Settore Istruttorie Tecniche

**OGGETTO: PROCEDURA DI VALUTAZIONE DI IMPATTO AMBIENTALE AI SENSI DELL'ART.23 DEL D. LGS 152/2006 RELATIVA ALL'IMPIANTO FOTOVOLTAICO DI POTENZA COMPLESSIVA PARI A 40.964,00 KW, DENOMINATO "PORTONOVO FV". COMUNE DI MEDICINA (BO). CONNESSIONE RIPORTATA NELLA STMG CODICE PRATICA: TO739086 RILASCIATA DA E-DISTRIBUZIONE S.P.A. PROGETTO PNIEC. COMUNICAZIONE RELATIVA A PROCEDIBILITÀ ISTANZA, PUBBLICAZIONE DOCUMENTAZIONE E RESPONSABILE DEL PROCEDIMENTO.  
**Richiesta parere idraulico sul Collettore Menata nel Comune di Medicina.  
Richiesta integrazioni (Codice pratica 202307611).****

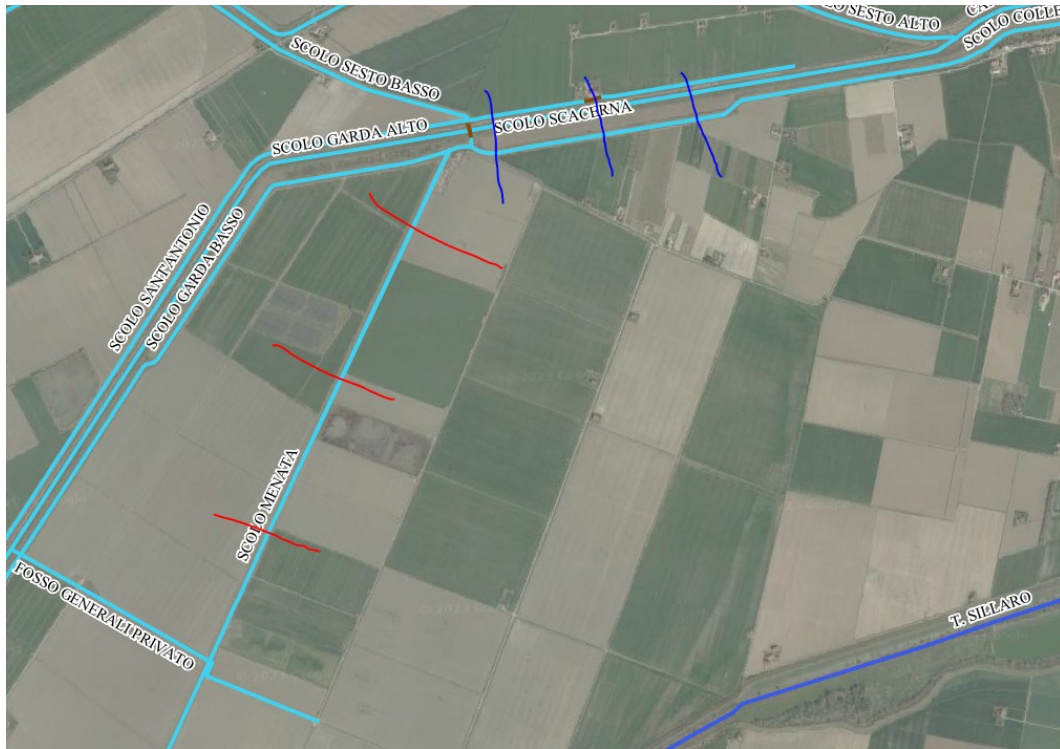
- la laminazione proposta tramite la soluzione di trincee drenanti con ghiaietto potrebbe nel tempo non essere più efficace ai fini dell'invaso minimo richiesto in quanto non garantisce nel tempo una corretta laminazione delle acque in termini di volumi;
- non è stata prodotta una relazione che contenga una valutazione sul Rischio Alluvione (Piano Gestione Rischio Alluvione) relativa all'intervento in oggetto.

- aggiornamento degli elaborati tecnici inerenti il rispetto del principio di invarianza idraulica coerenti con la seconda proposta progettuale ossia la realizzazione di n° 5 vasche di laminazione, all'interno dell'area dell'impianto fotovoltaico, tramite ribassamento di 15 cm del piano campagna. A garanzia del completo svuotamento dei sistemi di laminazione dei canali secondari verso il canale principale le tubazioni di scarico, afferenti ai singoli bacini, dovranno essere collocate sul fondo e dimensionate per una portata non eccedente i 10 l/s/Ha afferenti allo scarico;
